Doc No. 18-180-I-173 Rev. 0

バスケット用ほう素添加アルミニウム合金（IB-A3J04-0）

に関する論点の整理と今後の説明方針

図 1 議論の対象となった Al-B 系状態図¹⁾

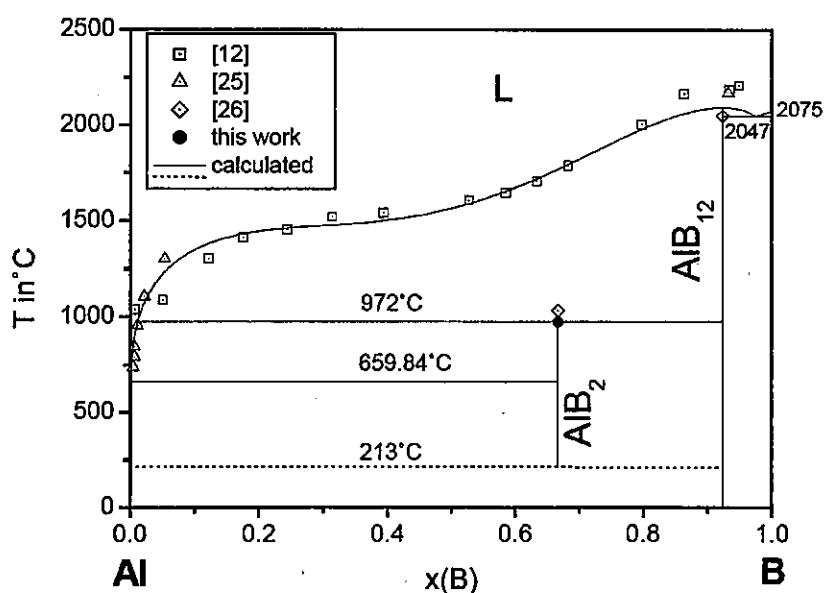
図1に、本申請で議論の対象となったAl-B系状態図¹⁾を示す。この状態図では、213°Cに等温線が破線で示されている。この等温線より、本アルミ合金に含有されるほう素化合物のAlB₂が、貯蔵中にAlB₁₂に相変化する可能性が示されている。また本申請では、長時間熱処理条件として300°C×1,000hを採用していることから、213°C以下と安定相が異なる条件を採用していることに対する説明を求められている。

参考文献1の内容を調査した結果から、当該のAl-B系状態図の評価に使用した実験データに問題点があることが判明した。当該文献では、AlB₂をAlB₁₂に相変化させた際の反応熱を測定し、そのデータに基づいて状態図を評価している。しかしながら、参考文献1では、熱分解の生成物に対するX線回折分析（以下、「XRD分析」という）の結果に基づく記述より、目的の生成物であるAlB₁₂は生成されていない。このことから、当該の反応熱は適切に評価されていないと判断される。213°Cの等温線が破線となっているのは、このような実験の不完全性を反映していると推察される。したがって、その反応熱を基に評価したAl-B系状態図を使用して本アルミ合金の熱的安定性を議論することはできない。
